改善箇所説明図②

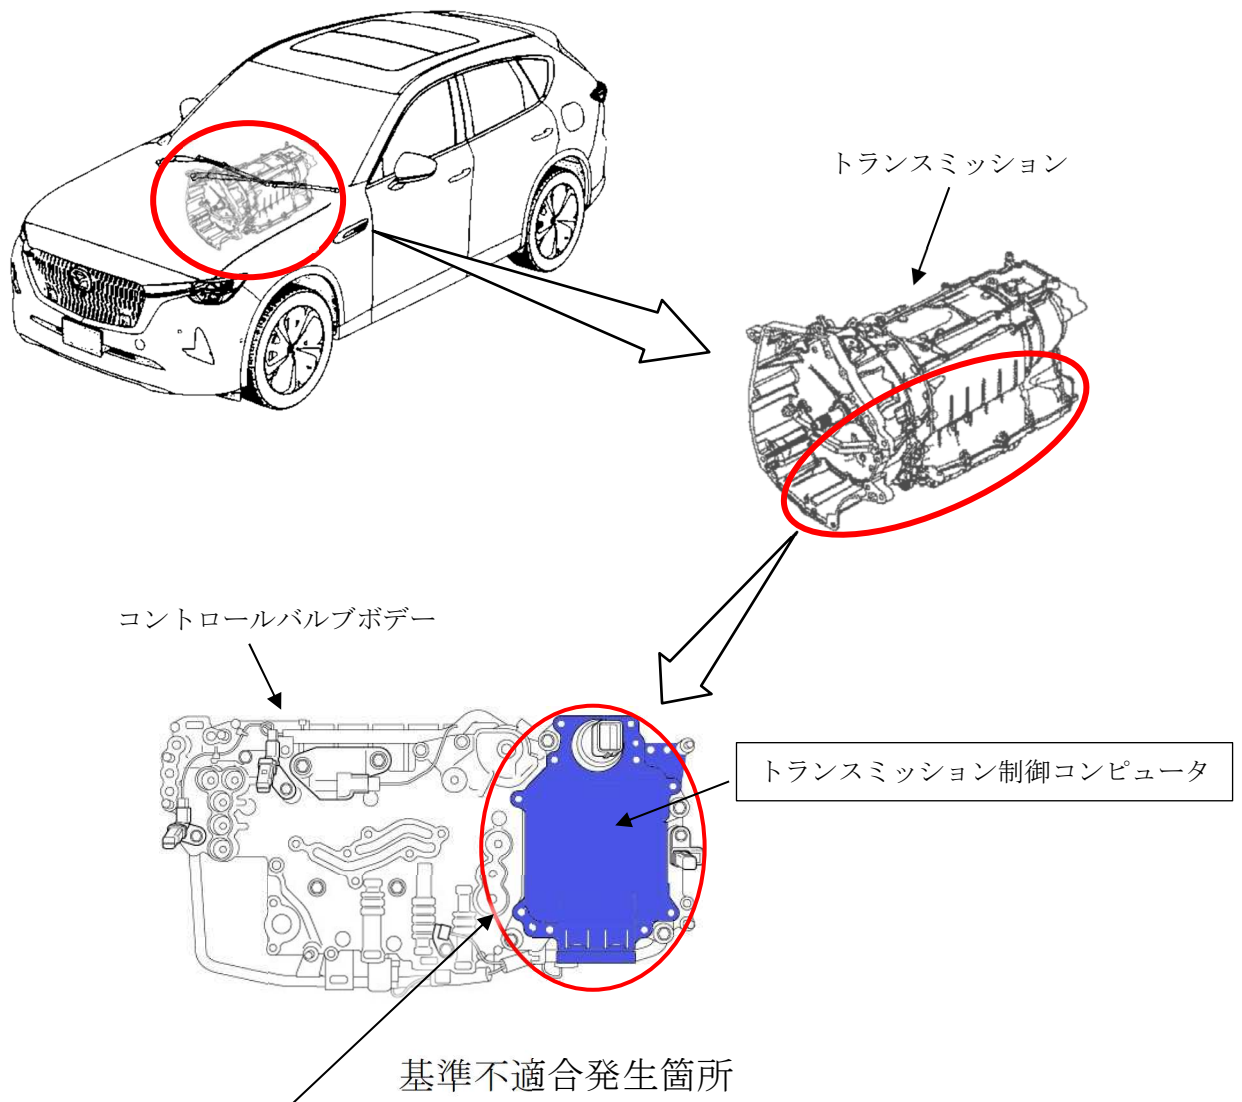
トランスミッション制御コンピュータにおいて、減速中のクラッチ制御が不適切なため、クラッチを解放するタイミングの遅れや、意図しないタイミングでのクラッチ締結が発生することがある。そのため、減速中にエンジン回転が低下し、最悪の場合、低車速時にエンストするおそれがある。

全車両、トランスミッション制御コンピュータの制御プログラムを対策プログラムに修正し、トランスミッションの初期学習を実施する。
